# Audyt bezpieczeństwa ruchu drogowego na przykładzie skrzyżowania ulic Krygiera – Granitowa w Szczecinie

"Przebudowa skrzyżowania ul. Floriana Krygiera z ul. Granitową z przedłużeniem do autostrady A-6" – ETAP III

*Projekt budowlany*

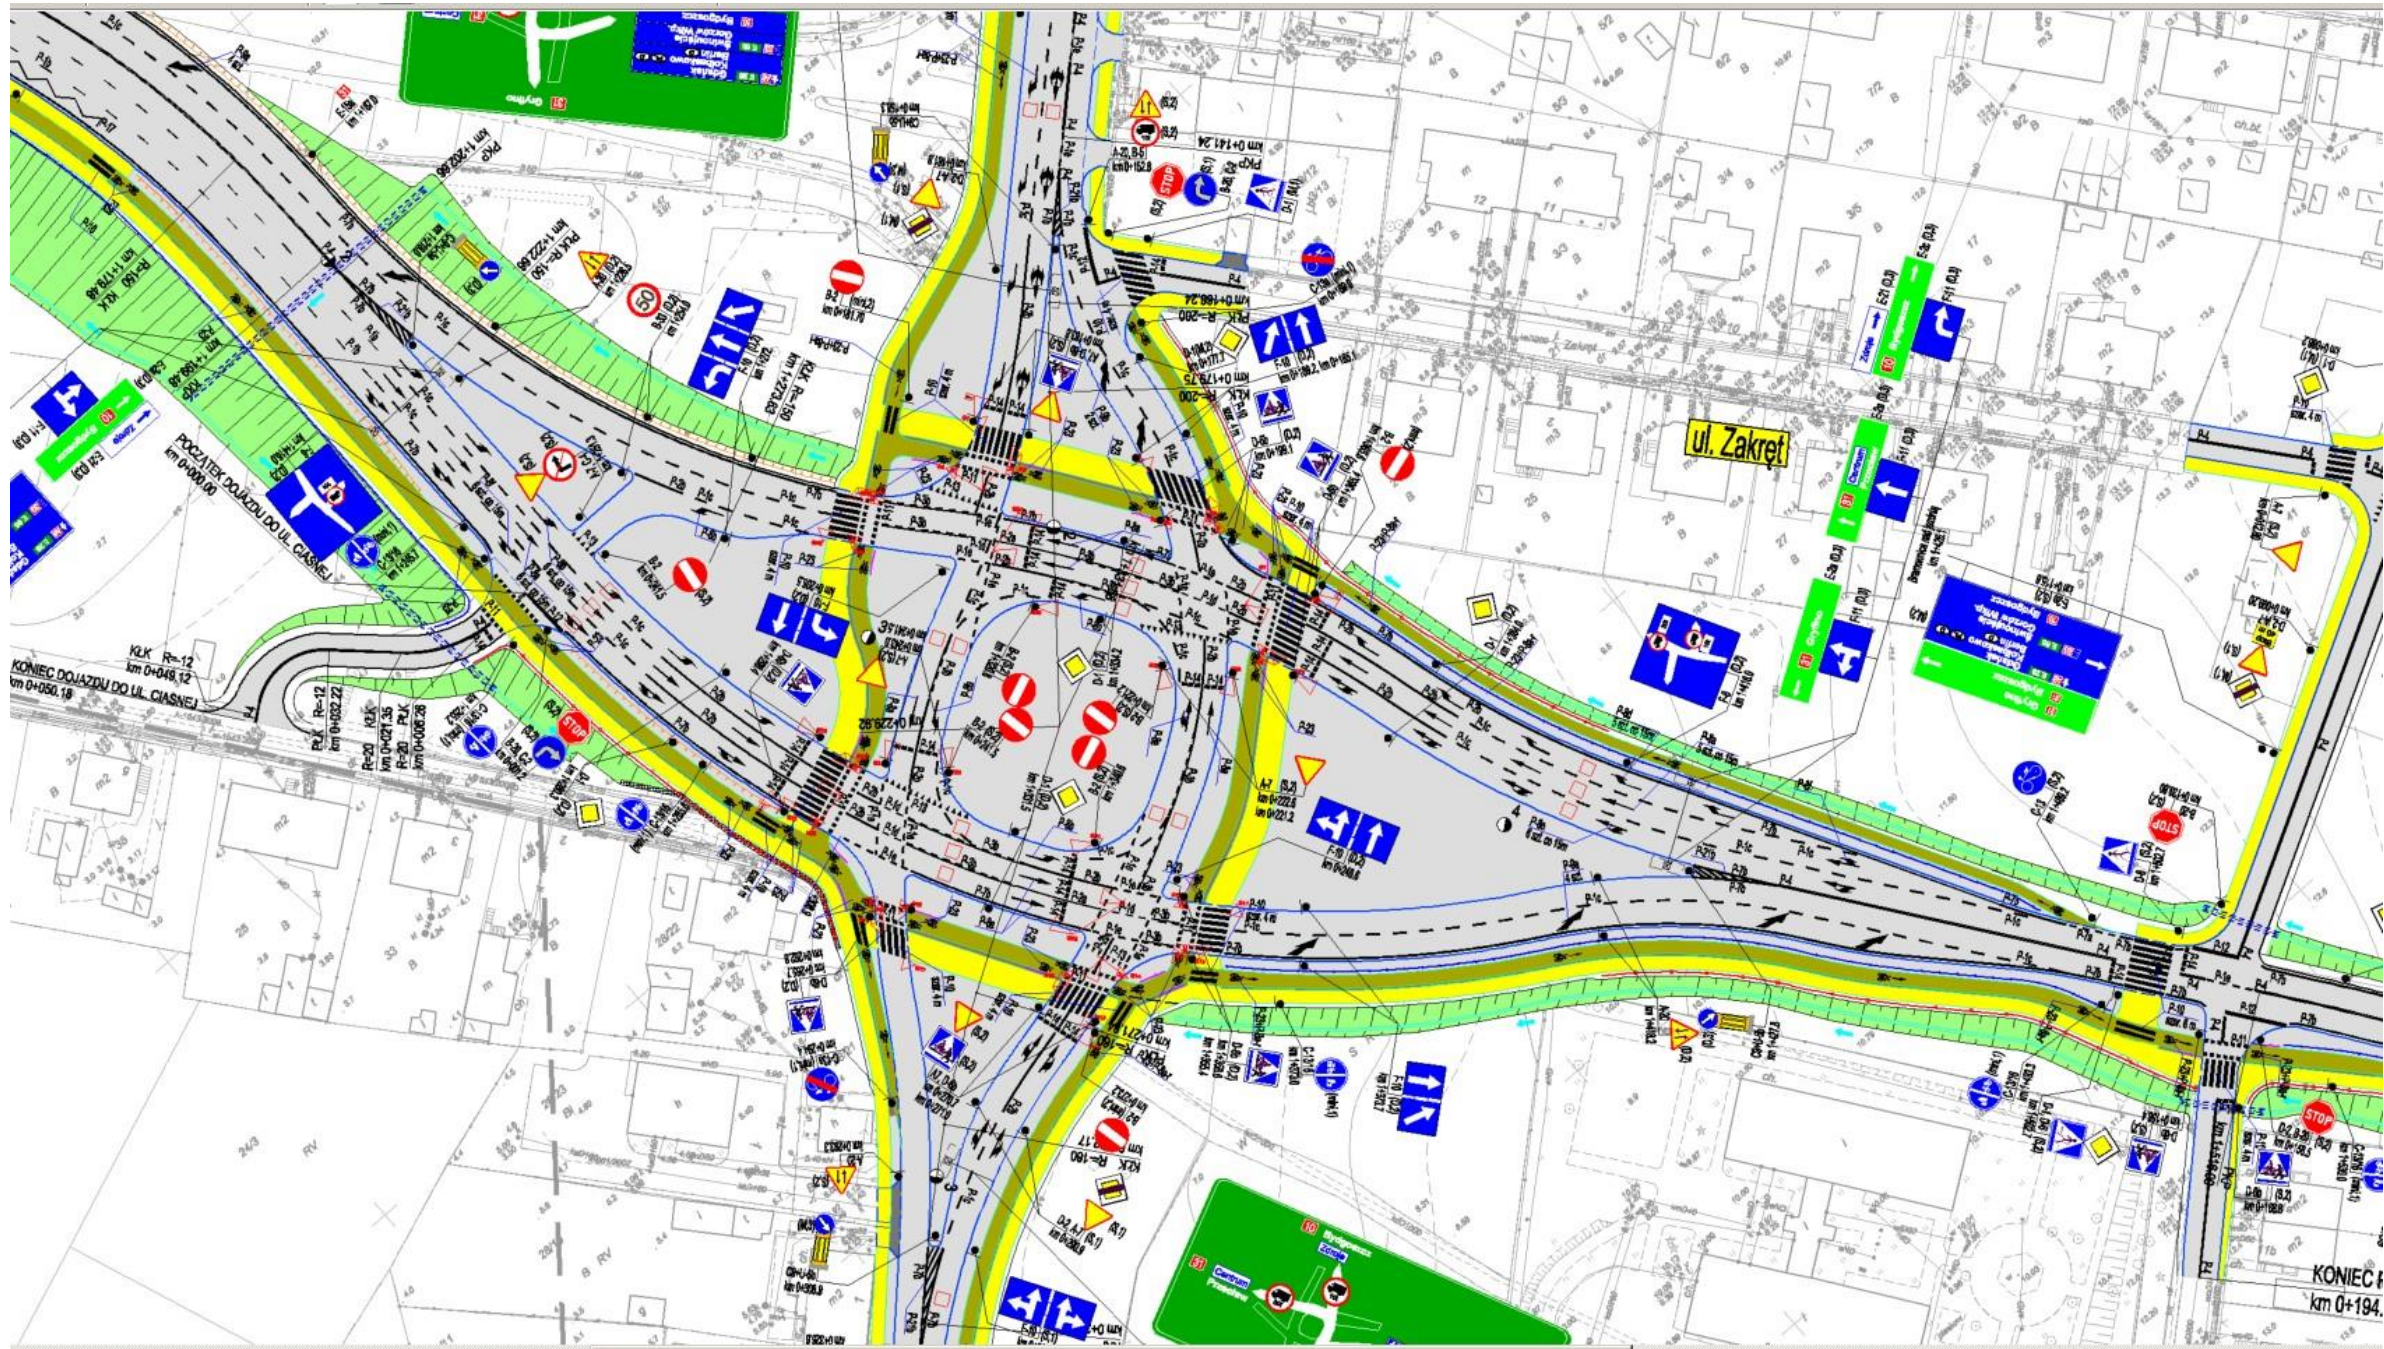
**Wątpliwości budzą rozwiązania w zakresie ruchu pieszego i rowerowego w zakresie bezpiecznych włączeń/wyłączeń ciągu rowerowego i pieszego do układu istniejącego. Nagłe pojawienie się rowerzysty lub pieszego na jezdni może stanowić zaskoczenie dla kierowcy.**

**Zapewnić kompleksowe rozwiązania w zakresie infrastruktury dla pieszych i rowerzystów, uzupełnić oznakowanie.**

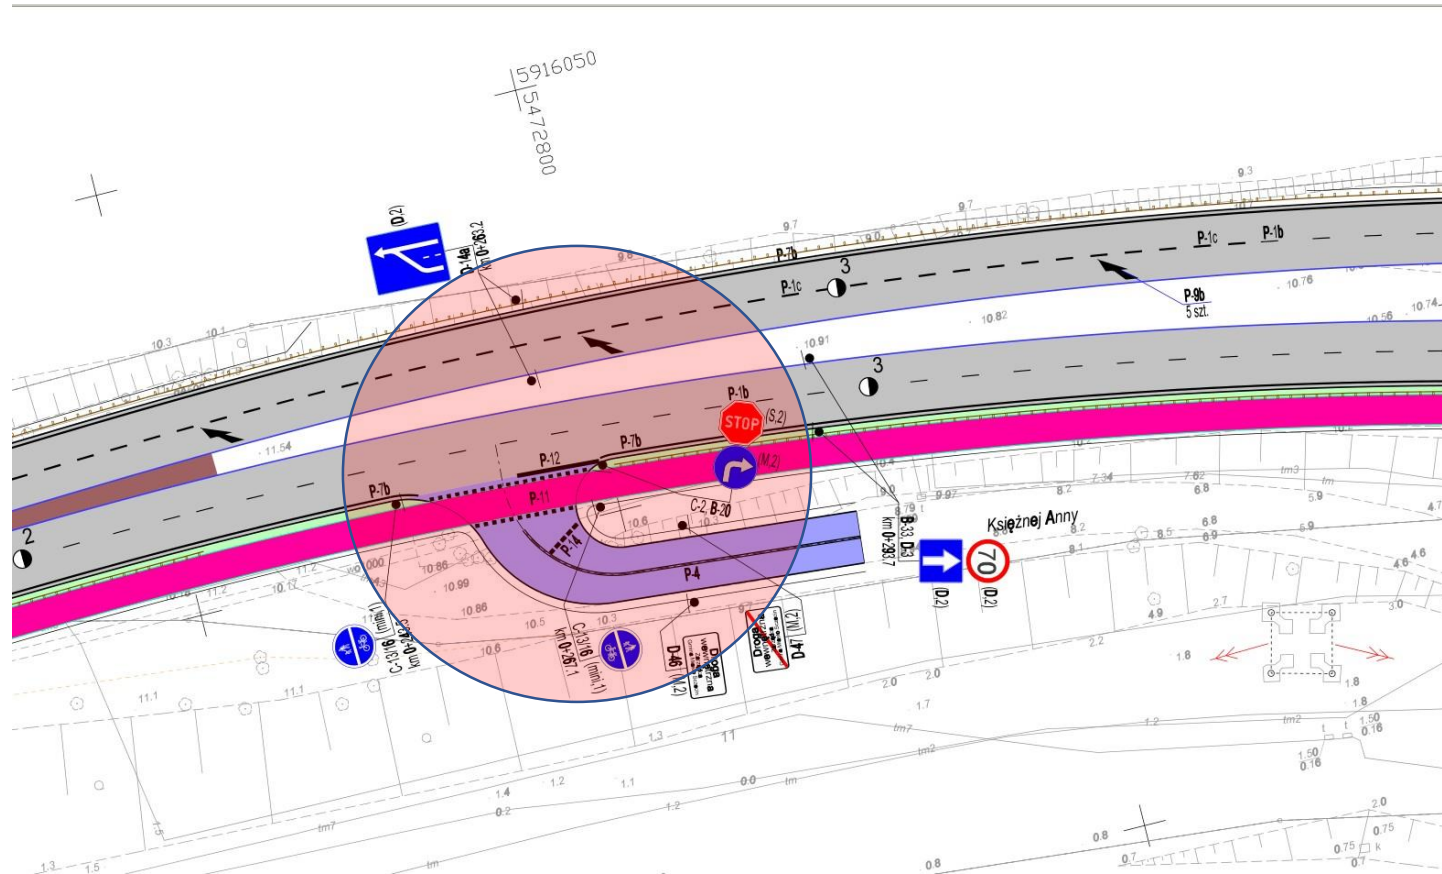
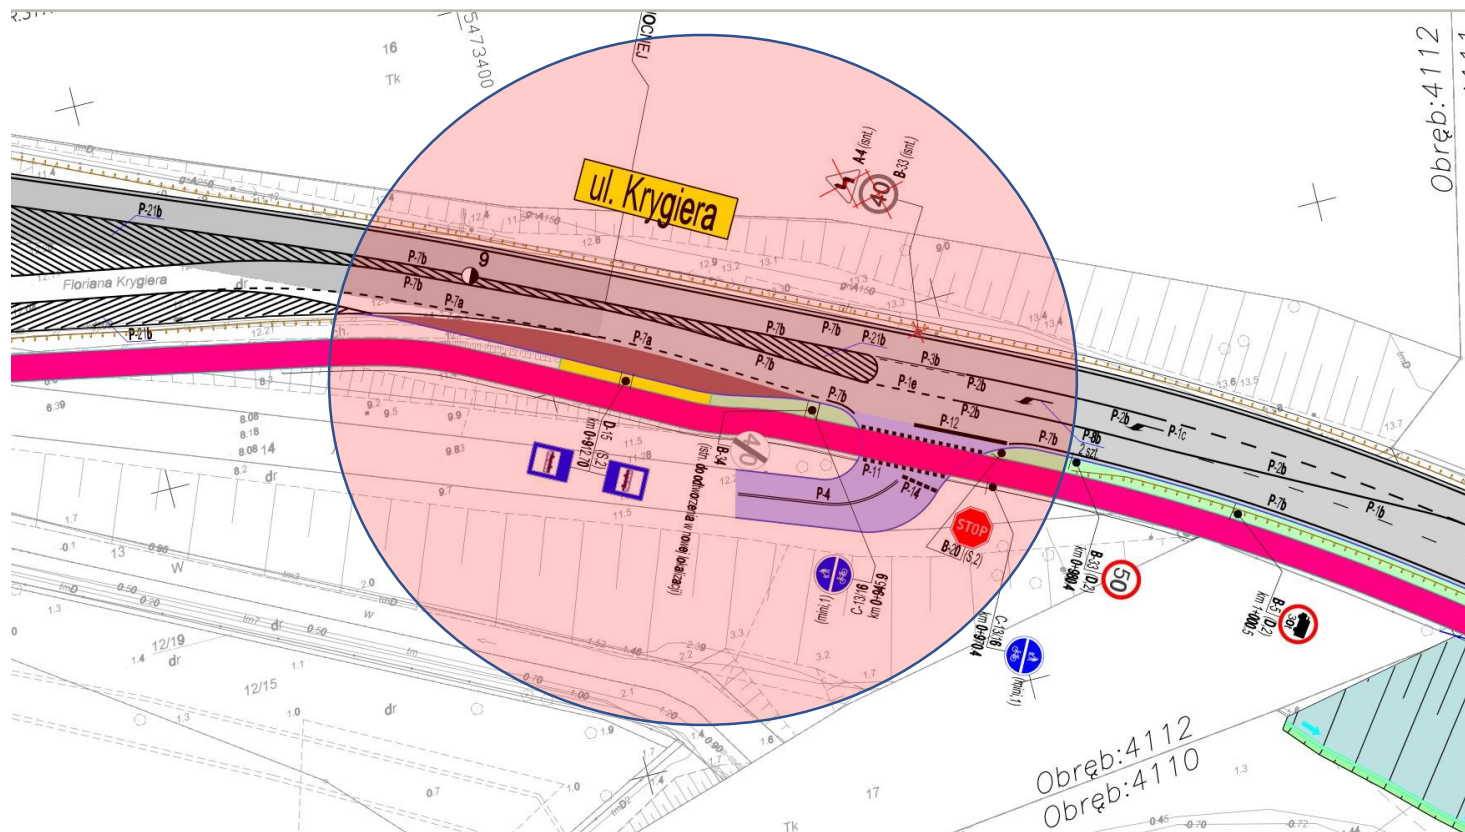
Zbyt duży kąt naprowadzenia wlotu ul. Księżnej Anny na skrzyżowaniu z ul. Floriana Krygiera. Brak widoczności, w szczególności pieszych i rowerzystów poruszających się ciągiem pieszo - rowerowym.

Możliwość jazdy "pod prąd" wyjeżdżając w wylotu podporządkowanego na jezdnie trasy głównej.

Należy przeanalizować rozwiązanie wlotu ul. Księżnej Anny w celu zapewnienia odpowiedniej widoczności oraz wyeliminowania możliwości jazdy pod "prąd".

Należy zmienić geometrię wlotów lub oznakowanie poziome.

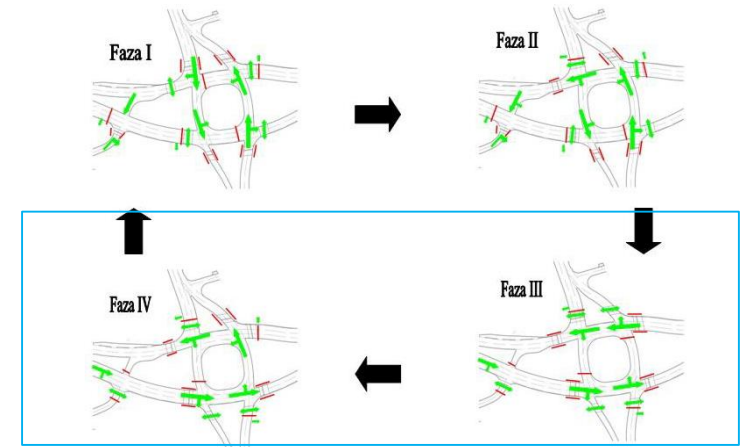
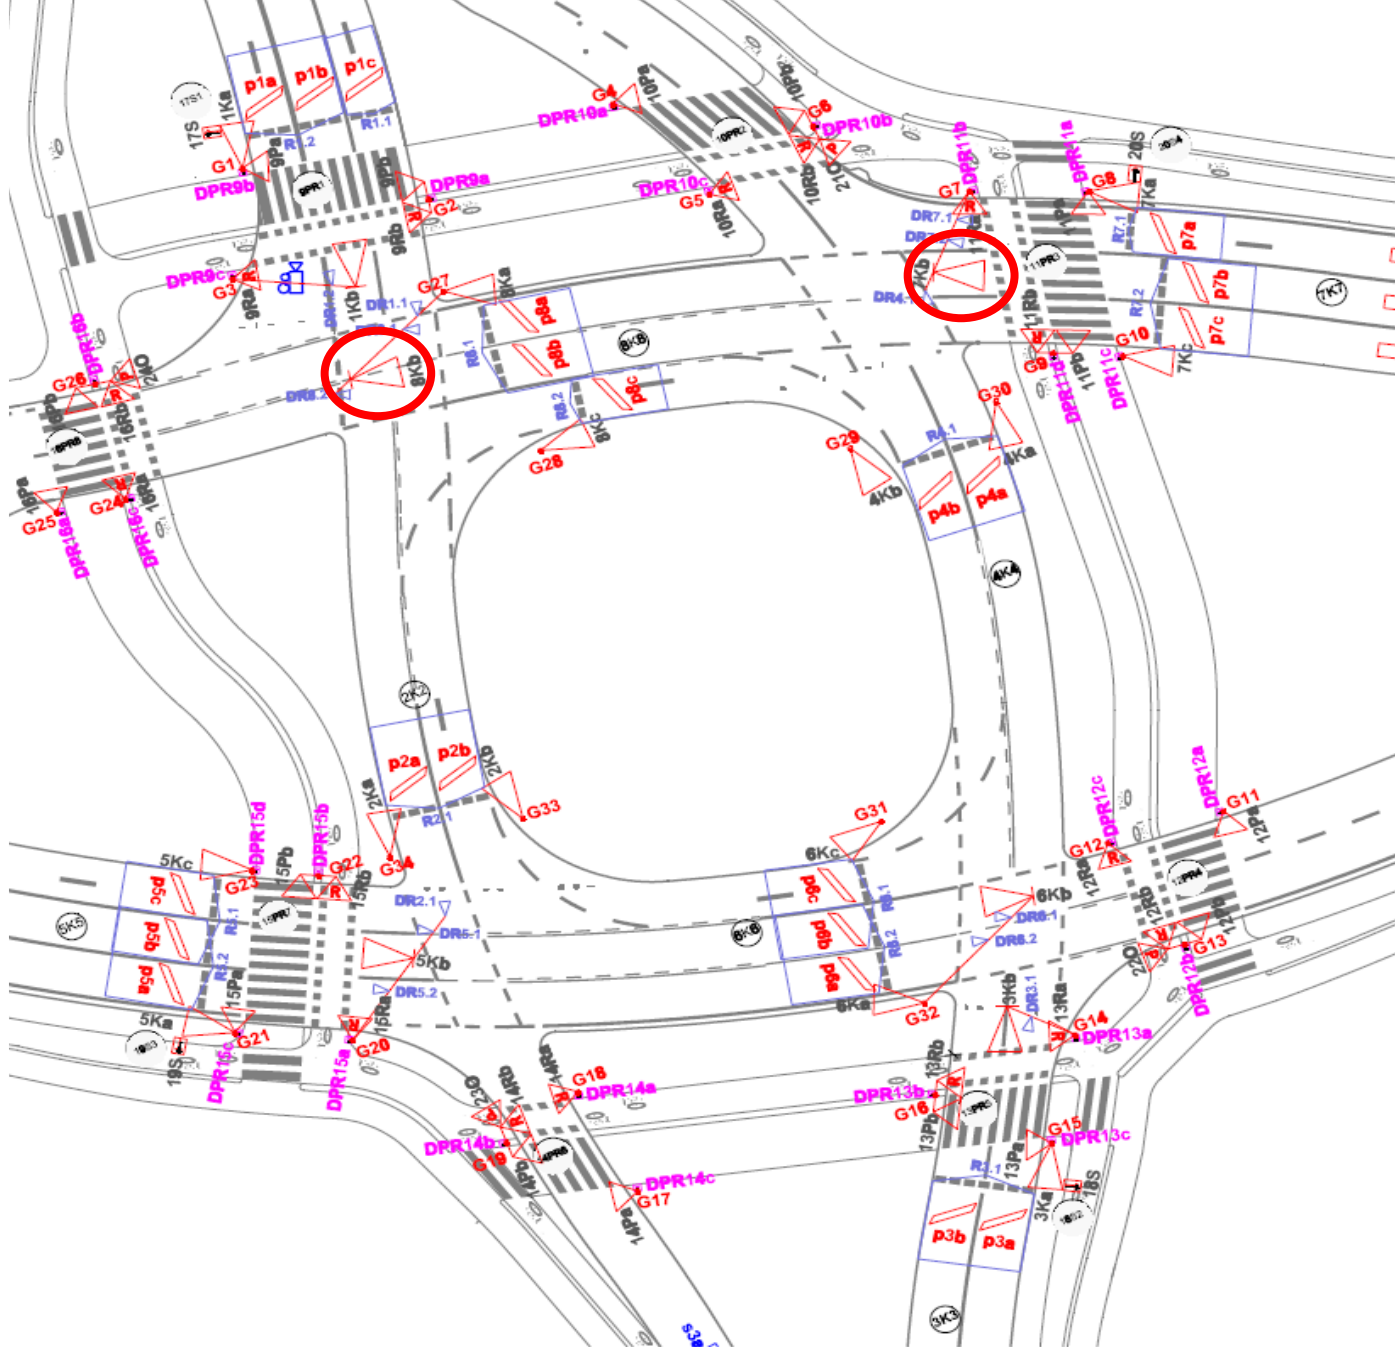
Nieprawidłowa lokalizacja przystanku autobusowego w obrębie skrzyżowania w km 0+959 ulicy Floriana Krygiera z drogą prowadzącą do zakładów pracy zlokalizowanych wzdłuż rzeki Regalicy.

Możliwy brak odpowiedniej widoczności na skrzyżowaniu w km 0+959 ulicy Floriana Krygiera z drogą prowadzącą do zakładów pracy zlokalizowanych wzdłuż Regalicy.

Autobus zatrzymujący się na zatoce parkingowej ogranicza widoczność pojazdom wyjeżdżającym z wlotu drogi podporządkowanej.

Należy przeanalizować lokalizację przystanku autobusowego w przedmiotowej lokalizacji.

Należy przeanalizować lokalizację zatoki autobusowej w rejonie przedmiotowego skrzyżowania oraz sposób przeprowadzenia ciągu pieszo - rowerowego.
